応募申込受付開始時に公表する情報

開始公表時点からの変更情報

増強概要（増強パターン2）

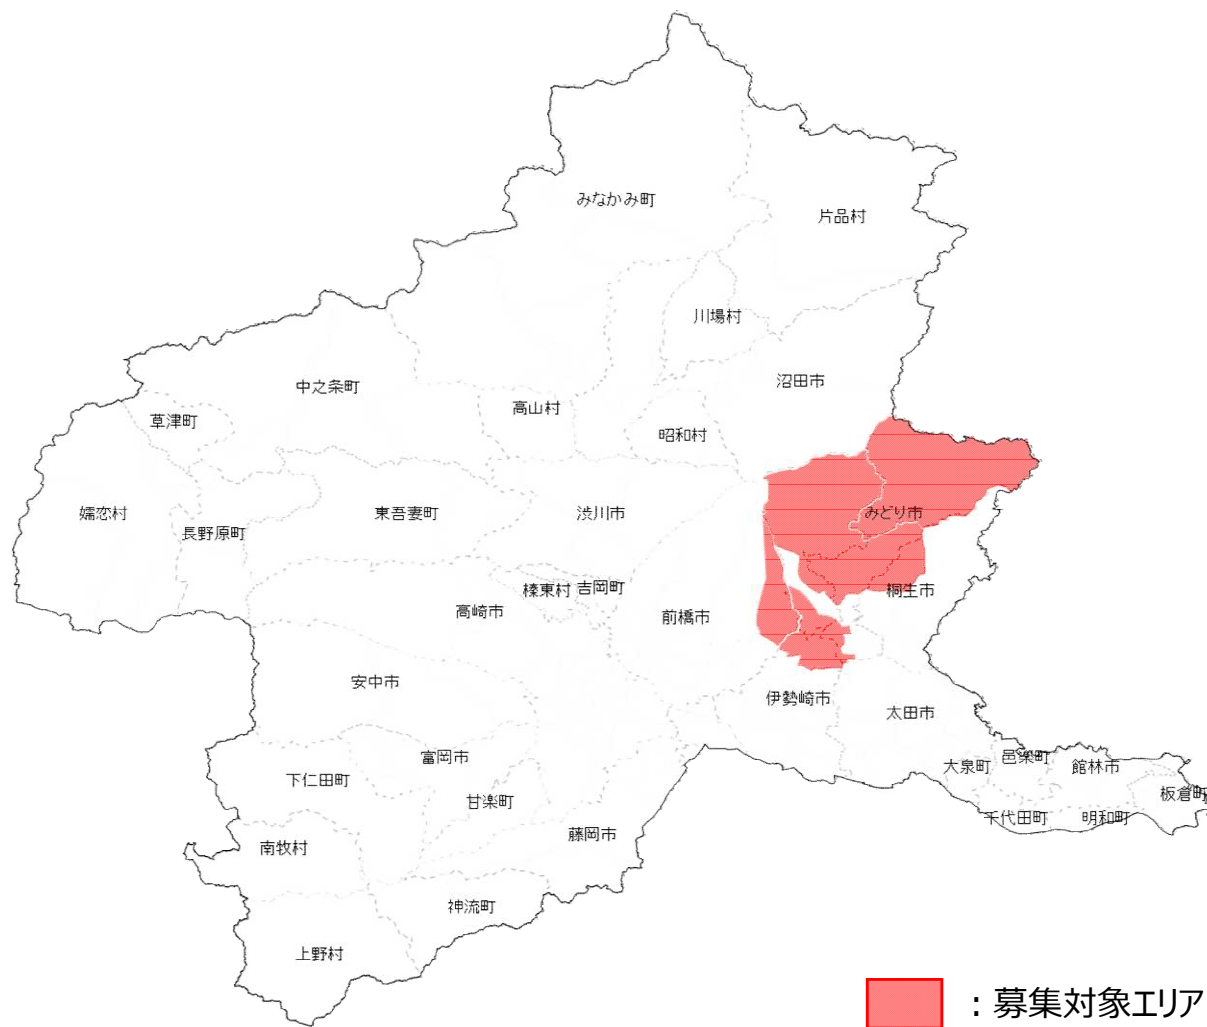
項目	開始公表時	応募申込受付開始時		変更理由
募集対象エリア	群馬県 前橋市, 伊勢崎市, 桐生市 みどり市の一部	開始公表時から変更なし		—
増強対象設備	①66kV福岡線	①66kV福岡線	②66kV剛志・桐生線	※1
増強内容	電線張替 1.32 km×1回線	電線張替 2.72 km×2回線	赤堀(変)系統変更 電線新設 5.71km×2回線	※1
工事費	55百万円	230百万円	500百万円	※1
運用容量(増強前)	124MW	124MW	237MW	—
連系可能量(増強前)	0MW	0MW	2MW	—
運用容量(増強後)	172MW	172MW	237MW	—
連系可能量(増強後)	48MW	48MW	65MW(※2)	—

増強パターン1（開始公表時）		増強パターン2（応募申込受付開始時）	
増強対象設備	①66kV福岡線	①66kV福岡線	②66kV剛志・桐生線(※1)
増強内容	電線張替 1.32km×1回線	電線張替 2.72km×2回線	赤堀(変)系統変更：電線新設 5.71km×2回線
工事費	55百万円	230百万円	500百万円
運用容量(増強前)	124MW	124MW	237MW
連系可能量(増強前)	0MW	0MW	2MW
運用容量(増強後)	172MW	172MW	237MW
連系可能量(増強後)	48MW	48MW	65MW(※2)

※1・応募される系統連系希望者の申込連系量の合計が2MWを超過した場合、②の工事が必要となる可能性があり、その際は全ての応募される系統連系希望者は、②の工事に対する工事費負担金が必要となります。

※2・運用容量に変更はありませんが、系統変更による潮流減少のため連系可能量が増加します。
